Evidenční list změny vzniklé v průběhu realizace stavby

**VN Olomoucrekonstrukce
posledního chirurgického sálu včetně zázemí**

**Evakuační rozhlas, doplnění strukturované kabeláže, doplnění
bezdotykového otevírání dveří, napojení dveří JIP a ARO na
systém EPS, zásuvky STA, zásuvka PC, wifi přízemí, stativy v OS,
sterilizace**

ZL 9

ZL 9.4

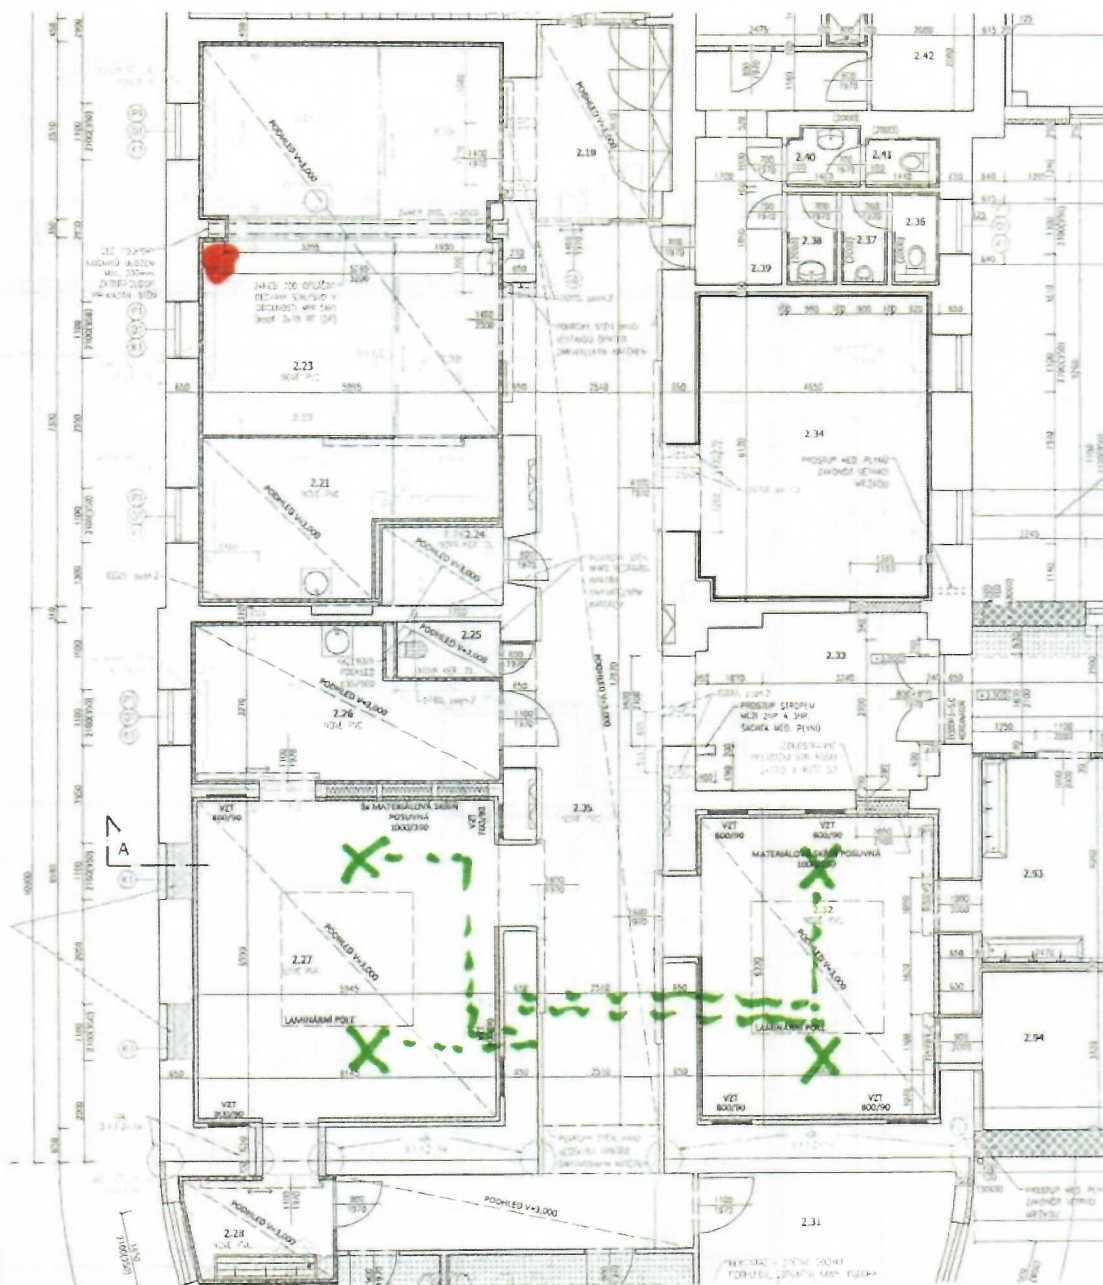
- POŽADAVEK PERSONÁLU MEMORIE NA UMÍSTĚNÍ (PŘÍDAK)
- DATOVÉ ZAŠROUKY PRO PC
- PŘÍKOD DATOVÝCH KABELŮ PRO STATIVY A OPERAČNÍ ROZETKA

ZL 9.4

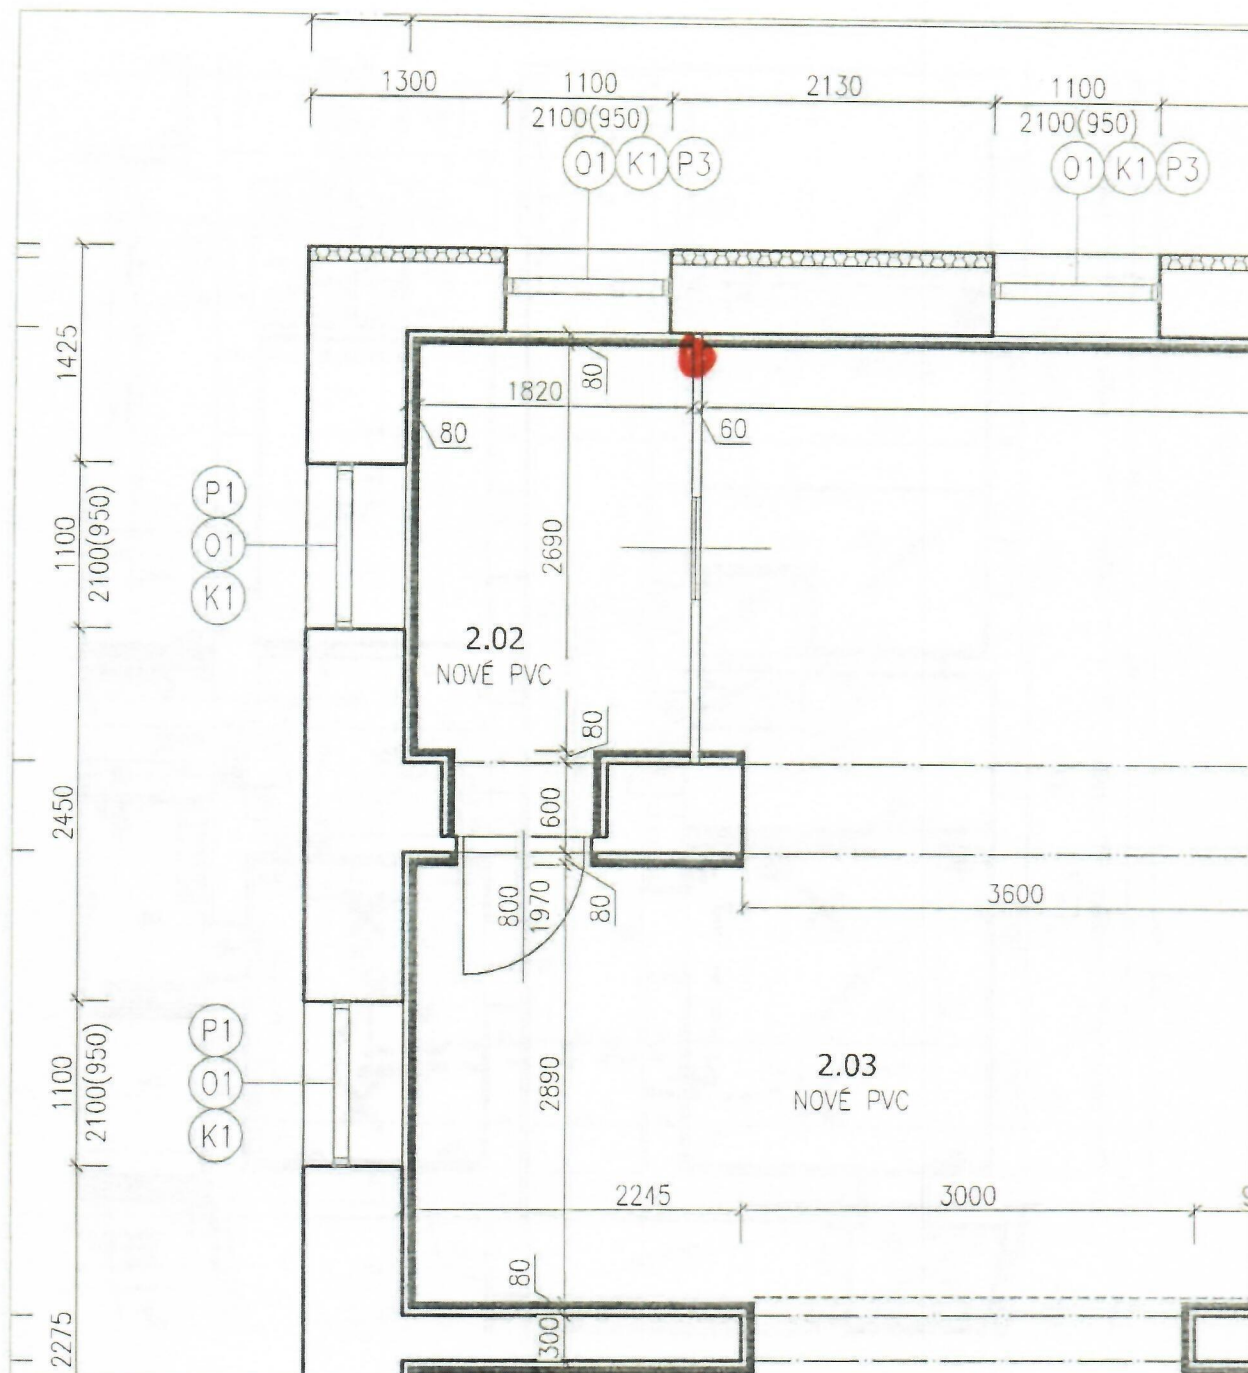
- POŽADAVEK PERSONÁLU MEMOCHICE NA OSAZENÍ DATOVÉ ZÁSOBY
PRO NOVOU TECHNOLOGII STERILIZACE

ZL 9.4

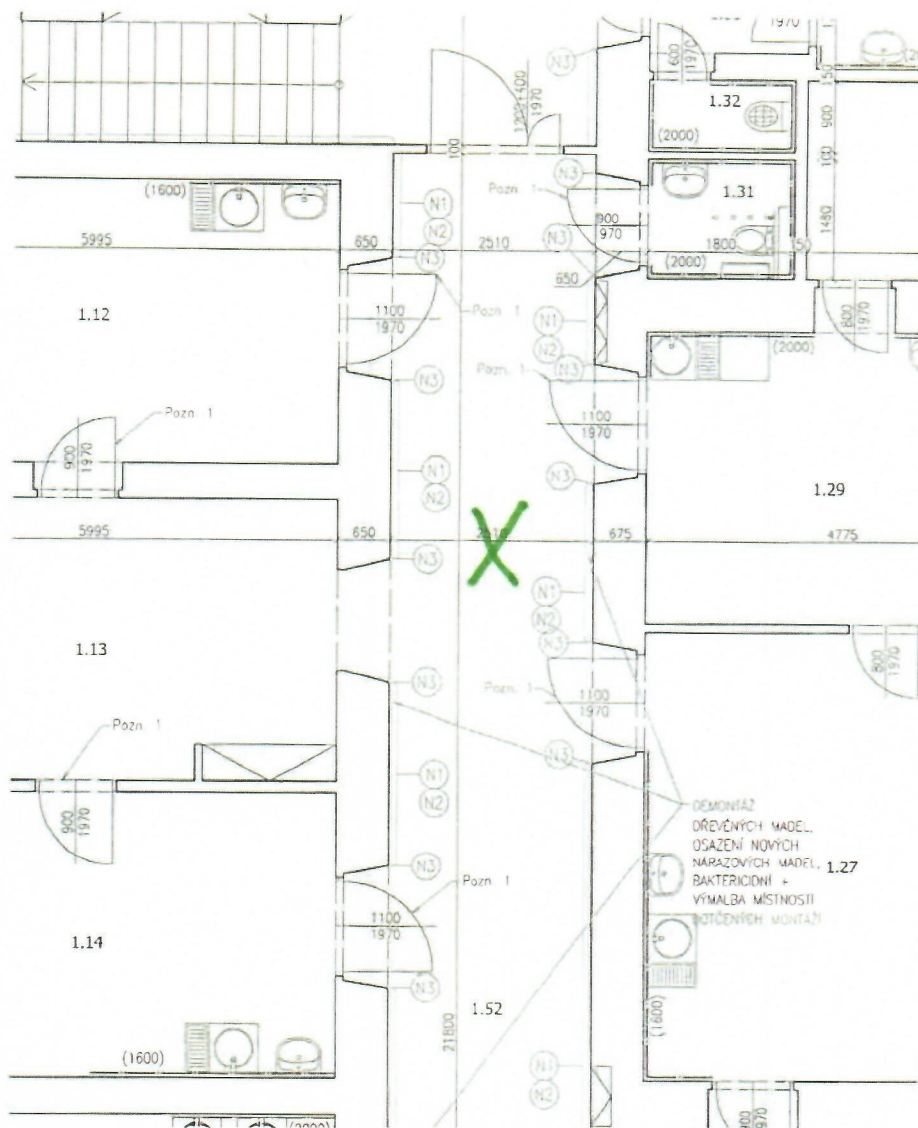
- NOVA DATOVA TRASA PRO KAPOVENÍ POSILUJÍCÍHO ACCESS POINTU (WIFI)

2L 10

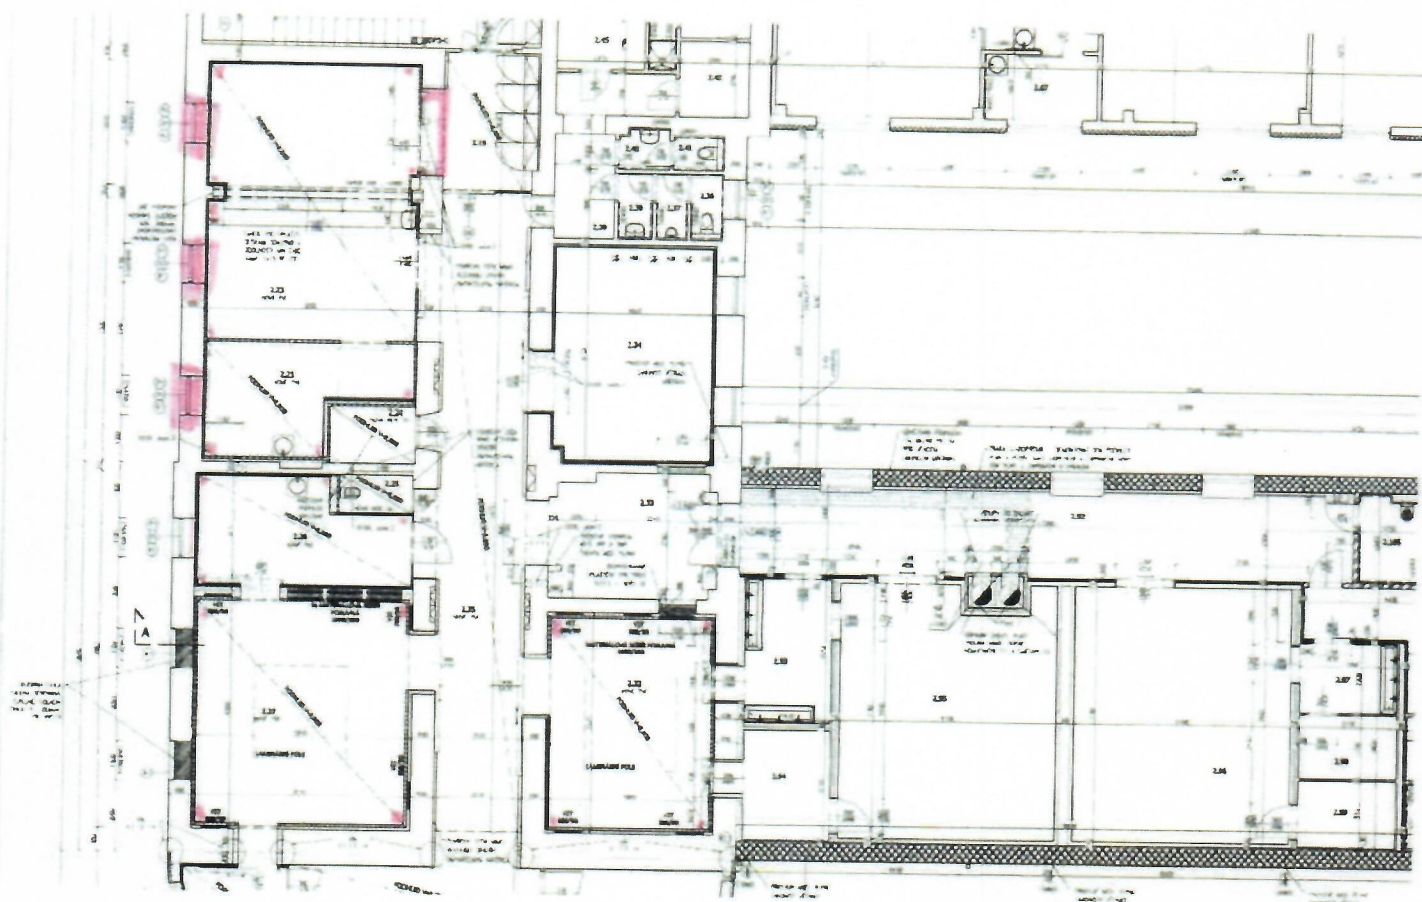
POHODU NA PROVOZ NA ÚPRAVU
PROSTOR

- ODEČET SVISLOM RÔMU ĆP
- PŮPOČET 1 K₁ PROKLONÍ PHAETHA
- ÚPRAVA DVEČÍ + OTVORU

ZL 12.1

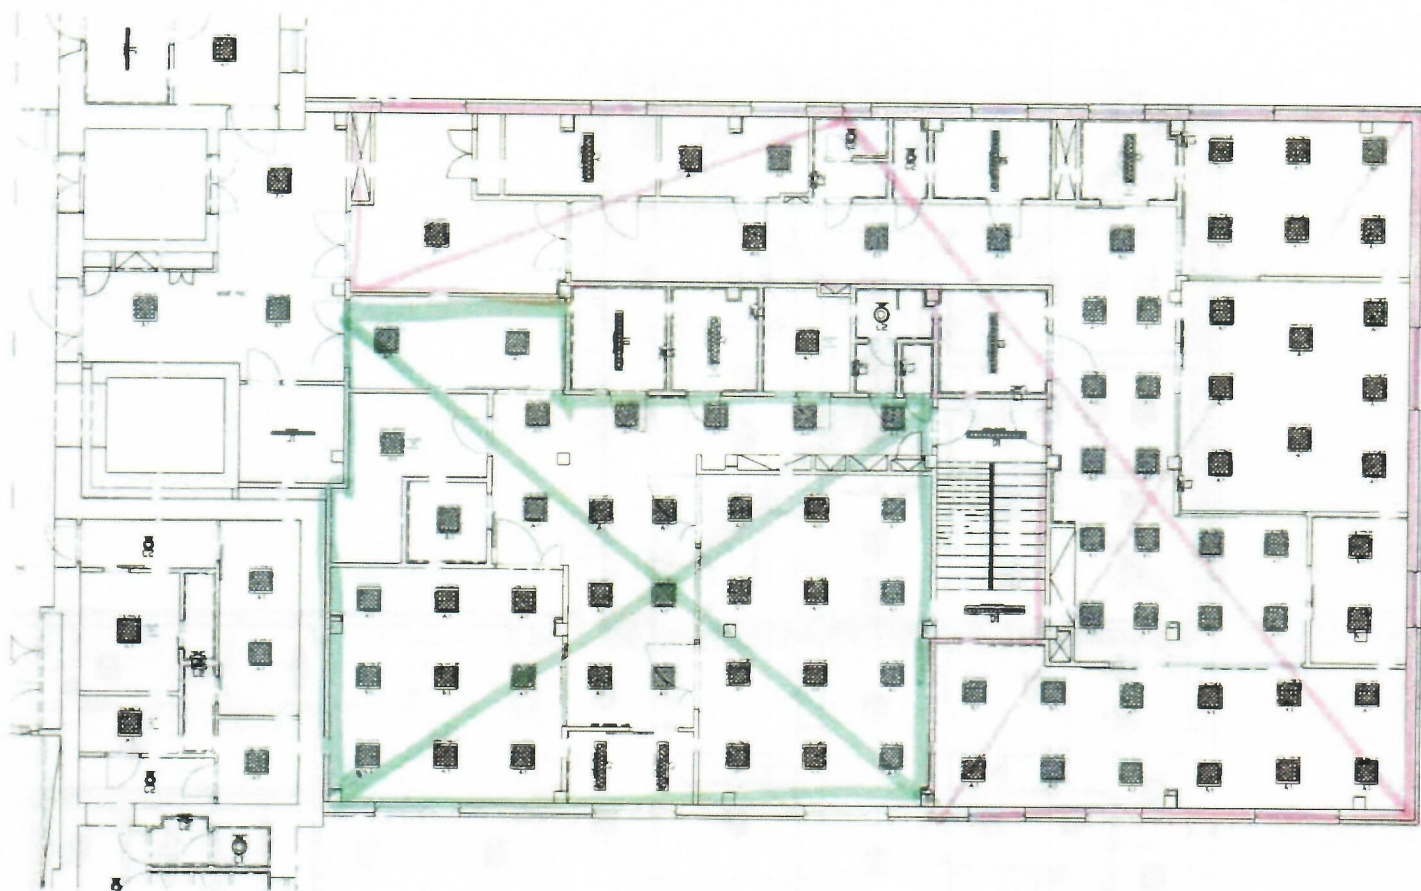
-PROSTOR ODDELENÍ ABO, KDE MENÍ POŽÁR Z
DŮVODU 24 HOD. PROVOZU BEZPŘÍČINĚ VÝNEM
SVĚTLA

-PROSTOR JIP, KDE BYLO VĚTŠÍ Z DŮVODU
TŘÍKOVÉHO PŘEHODU PODMĚN PLOŠT VÝNEM
TYPU SVĚTLA S KONTAKTNÍM KONTAKTEM.

ZL 12 1

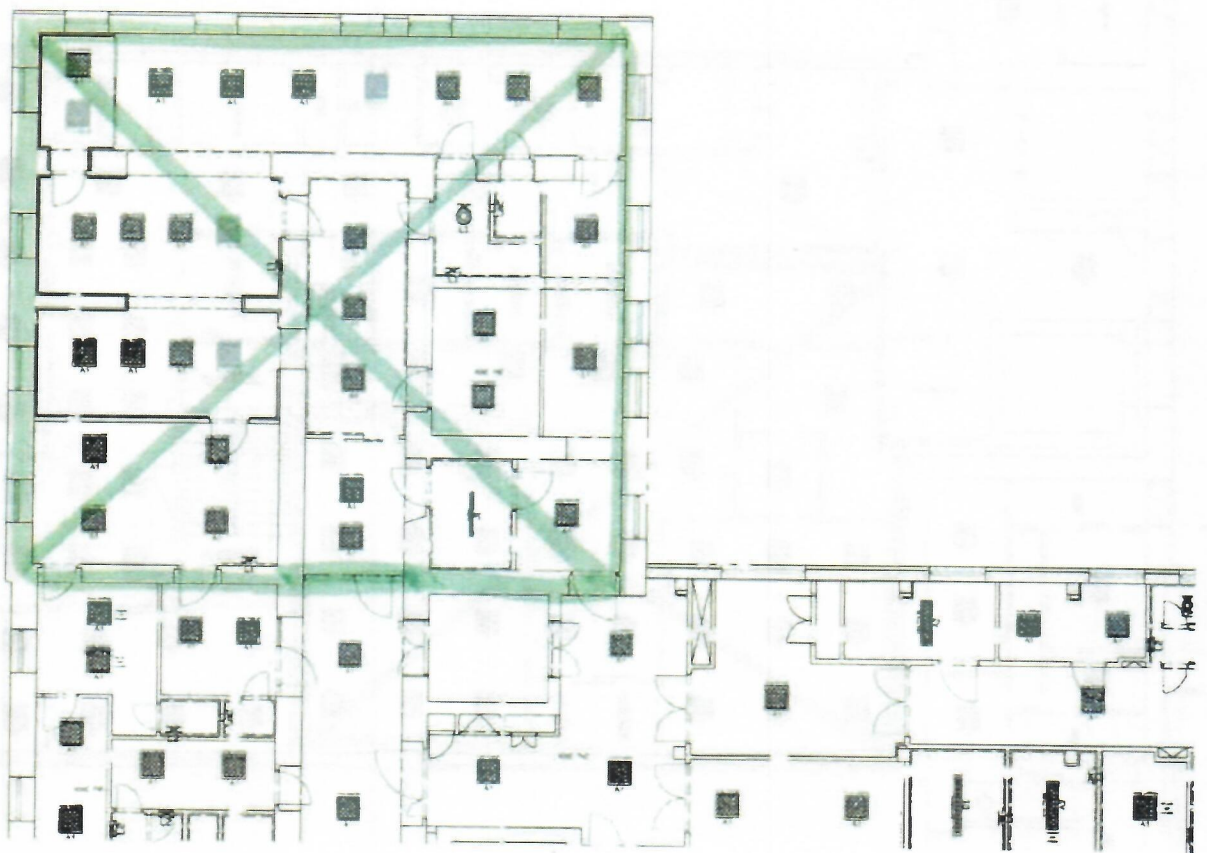
- PROSTOR STERILIZACE - VÝPĚNA TYPU SUTIDER
S UMÍSTĚNÍM DO MIZOVANÉHO PLENOVÉHO
PODMEDU

ZL 12.1

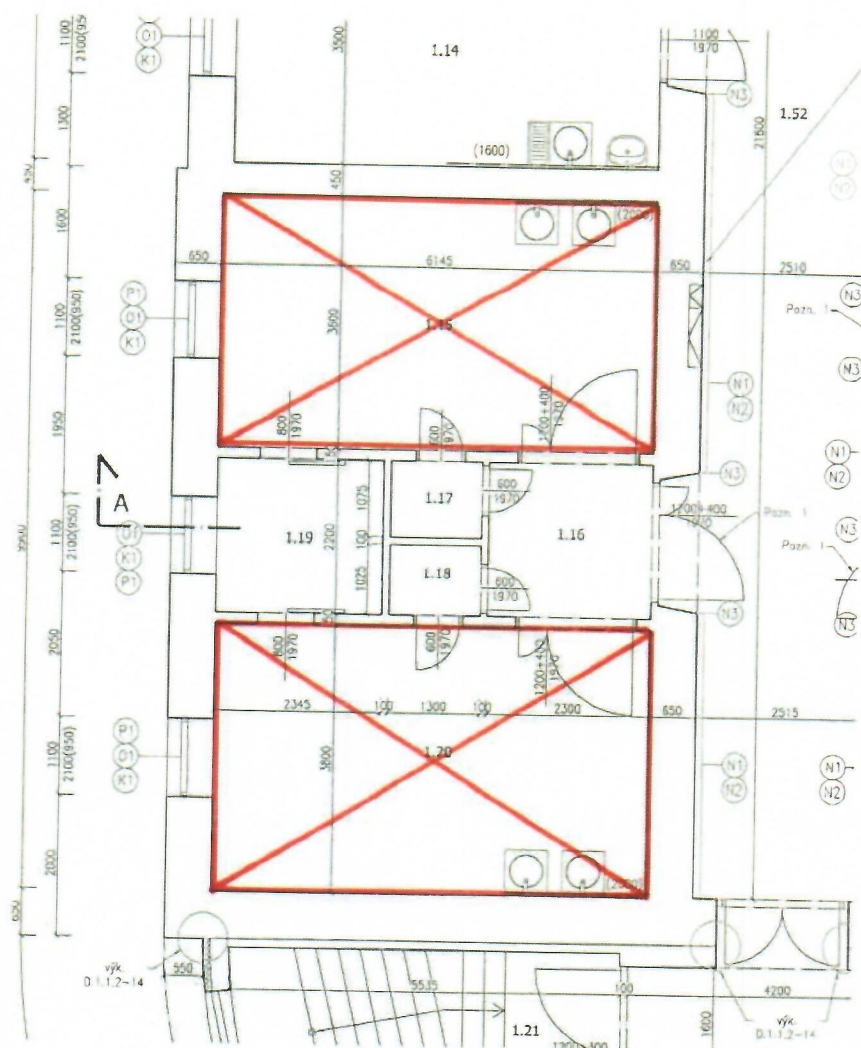
- DOPLNĚNÍ OVLADACÍ DALÍ OSVĚTLENÍ VČ. KABELOVÝCH TRAS

- LL 11C.L
 - DOPLNĚNÍ KABELOŽE PRO OP. SVĚTLA A RADIOTA
 - DOPLNĚNÍ EL. PŘÍVODU PRO NOVÉ ZARÍZENÍ VE STŘEDIZACI (MČ. 202)
 - DOPLNĚNÍ EL. PŘÍVODU PRO ODDÁLOVÉ TACÍ PRO OTEVÍRÁNÍ AUT. DVEŘÍ
